DEPARTAMENTO DE CUNDINAMARCA
ALCALDÍA MUNICIPAL DE ZIPAQUIRÁ
SECRETARÍA DE OBRAS PÚBLICAS
PROCESO OBRAS PÚBLICAS
INFORME VISITA DE OBRA

FECHA	06/03/2025	DIRECCIÓN	LUDOTECA LA CONCEPCION

SOLICITUD
Visita de inspección visual

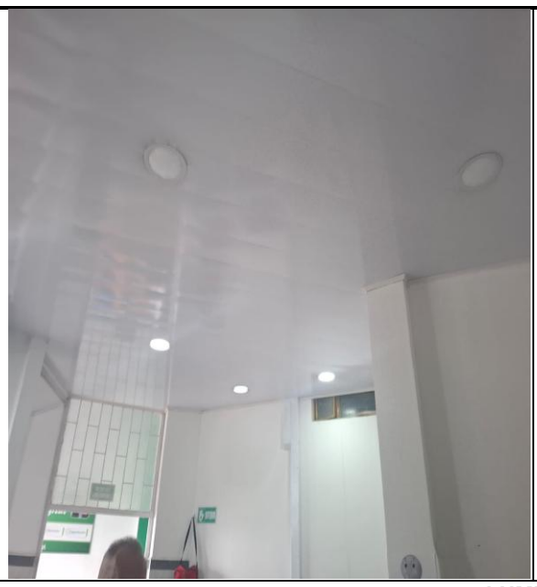
HALLAZGOS
1. Cubierta de Eternit deteriorada 2. Falta Baranda de seguridad 3. Luminarias dañadas

CONCEPTO Y/O CONCLUCIONES
Durante la visita se evidencia un deterioro significativo de la cubierta de Eternit, material que, por su antigüedad y fragilidad, representa un riesgo potencial de filtraciones y desprendimientos. La falta de barandas en zonas elevadas incumple con los parámetros mínimos de seguridad, especialmente en espacios que reciben población infantil. Las luminarias dañadas disminuyen la funcionalidad del espacio

SOLUCIONES
1. Reemplazo de la cubierta de Eternit. 2. Instalación de barandas de seguridad 3. Retiro y remplazo de luminarias dañadas
